Oggetto: Osservazioni al procedimento di verifica di assoggettabilità alla Valutazione Ambientale Strategica (VAS) del Piano Regolatore Cimiteriale del Comune di Senago – Avvio di messa a disposizione.

I Sottoscritti Consiglieri Comunali del Comune di Senago (MI), Riccardo Tagni e Sergio Savio, presentano le seguenti osservazioni.

L’inquadramento sotto illustrato con legenda, riportato sull’estratto del PGT 2014: “20140709 DdP TavolaDP02 Vincoli di Piano Controdedotto”.

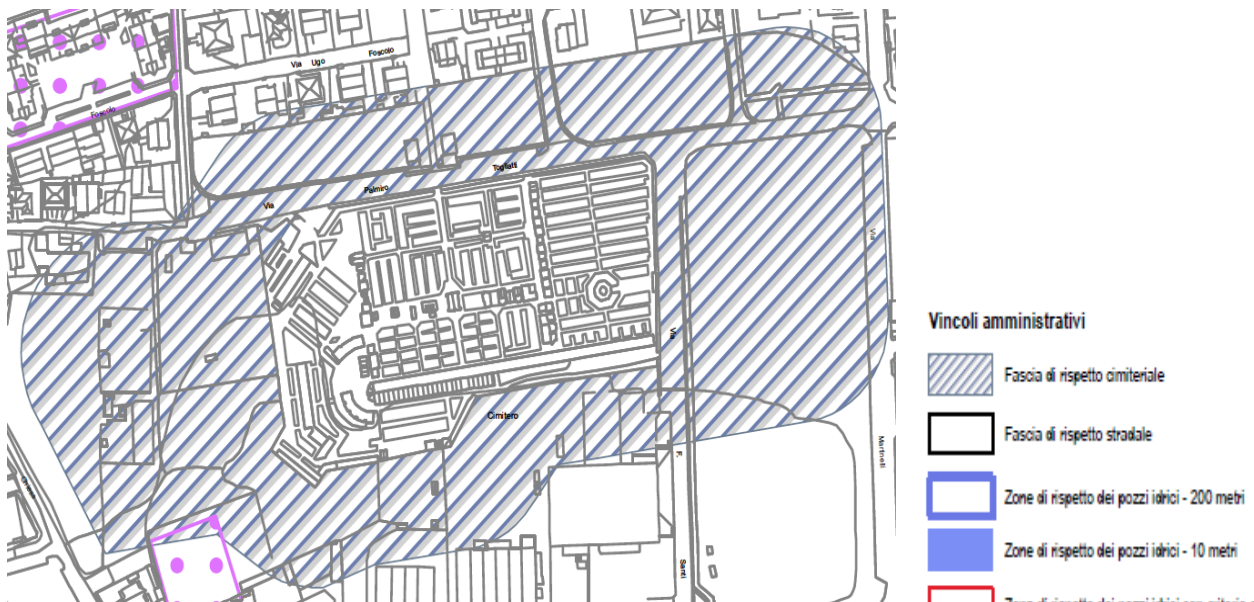
nella documentazione grafica dello stato di fatto e di progetto non vengono **invece** rappresentati i seguenti elementi confinanti e/o adiacenti da molti anni all'area cimiteriale, non consentendo una piena e corretta contestualizzazione del procedimento in essere:

- attività di commercio/deposito di rottami (Ditta/Società Fiorani).
- il vecchio cimitero, elemento presente da sempre sulle mappe storiche.
- inoltre non sono presenti le quote delle fascia di rispetto di tutto il perimetro dell'aria.

1. Si chiede la corretta rappresentazione grafica e richiamo testuale dello stato di fatto dell'area nel procedimento in oggetto, in particolare l'inserimento della ditta Fiorani Rottami poiché non riportata;
2. Si chiede l'inserimento di una quotatura minima e fondamentale per comprendere la fascia di rispetto cimiteriale.
3. Si chiede, così come già evidenziato dall'ASL1 di Milano relativamente al PGT 2014, di revisionare i documenti oggetto della presente inserendo sia una quotatura di massima dell'attuale cimitero sia della previsione di ampliamento.
4. Si chiede di Inserire e specificare tutte le costruzioni o strutture già presenti all'interno della fascia di rispetto;
5. Si chiede che lo stato di fatto del presente procedimento sia rispondente alle previsioni riportate del Piano Regolatore Cimiteriale del 1998, dato che parrebbe mancare continuità urbanistica.
